**Всемирный форум для согласования правил
в области транспортных средств**

Рабочая группа по пассивной безопасности

Правила № 127 ООН (безопасность пешеходов)

**Предложение по дополнению 2 к поправкам серии 03
к Правилам № 127 ООН (безопасность пешеходов)****Представлено экспертами от Франции, Германии
и Международной организации предприятий автомобильной
промышленности***

Рис. 12

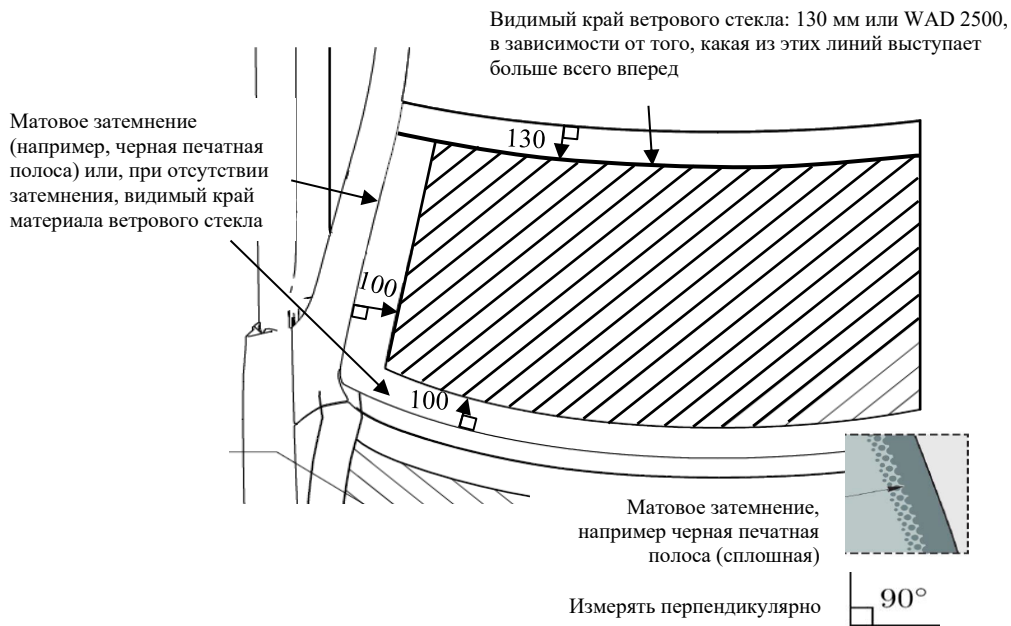
Пункт 2.44 изменить следующим образом, включив рис. 12 и 13:

«2.44 “Зона испытания ветрового стекла” — это зона на внешней поверхности ветрового стекла. Она ограничена (см. рис. 12):

- a) спереди: линией, проходящей на расстоянии 100 мм позади матового затемнения ветрового стекла. В случае отсутствия матового затемнения эта линия измеряется от видимого края материала ветрового стекла;
- b) сзади: WAD 2500 либо линией, проходящей на расстоянии 130 мм перед задним видимым краем материала ветрового стекла, в зависимости от того, какая из этих линий выступает больше всего вперед при заданном боковом положении;
- c) с каждой стороны: линией, проходящей на расстоянии 100 мм внутрь от матового затемнения ветрового стекла. В случае отсутствия матового затемнения эта линия измеряется от бокового видимого края материала ветрового стекла.

Для a) и c): расстояние в 100 мм определяется с помощью гибкой ленты, удерживаемой внатяжку вдоль внешнего контура поверхности транспортного средства под углом 90° к касательной к границе матового

Для б): расстояние в 130 мм определяется с помощью гибкой ленты, удерживаемой внатяжку вдоль внешнего контура поверхности транспортного средства под углом 90° к касательной к заднему видимому краю ветрового стекла.

Рис. 13

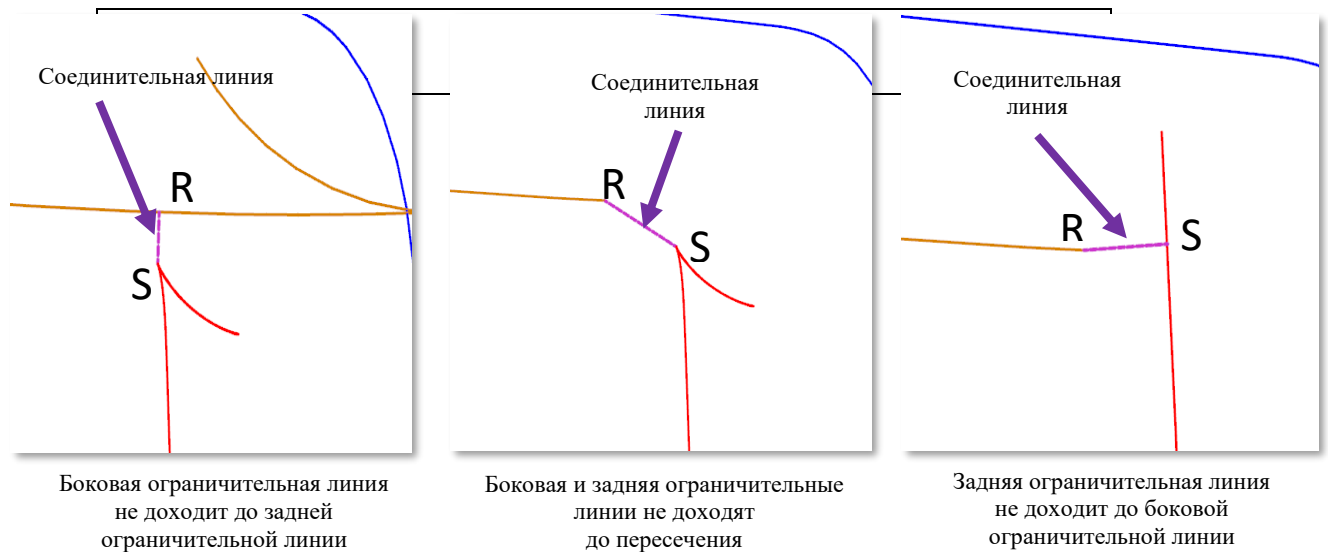
В зависимости от геометрической формы, если б) и с) не пересекаются, что приводит к появлению открытой зоны испытания, тогда маркировку изменяют, используя для этого кратчайшее расстояние, так чтобы ограничить открытую зону испытания (см. рис. 13).

Рис. 15

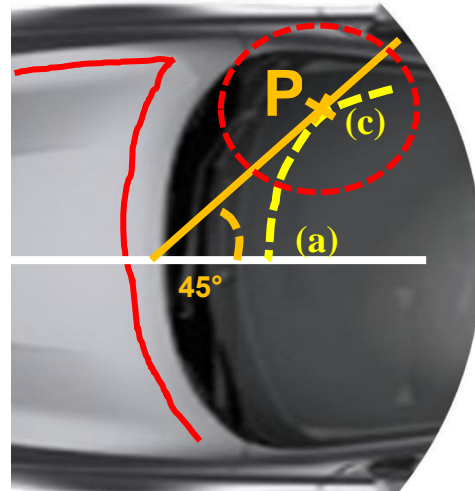
В случае если отсутствует четкая “точка P”, где бы пересекались линии a) и c), определенные в пункте 2.44, тогда искомая “точка P” определяется в точке первичного касания вертикальной плоскости, пересекающей вертикальную продольную центральную плоскость транспортного средства под углом 45° , с соединительной линией a)–c) границы зоны испытания ветрового стекла, как показано на рис. 15.

Рис. 16
График и формула для критерия рывка

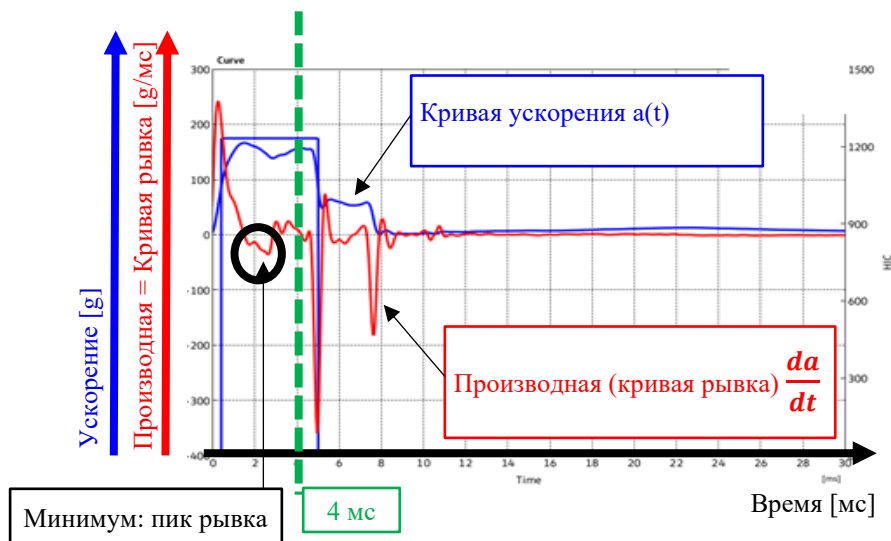
Пункт 2.48, включить рис. 16 и изменить следующим образом:

«2.48 “Атипичное разрушение ветрового стекла” — это ситуация, при которой удар модели головы о ветровое стекло приводит по крайней мере к одному из следующих результатов:

- a) абсолютное значение минимального показателя производной ускорения модели головы по времени оказывается меньше 180 g/ms в течение первых 4 мс после первоначального касания модели головы с ветровым стеклом, как показано на рис. 16; или
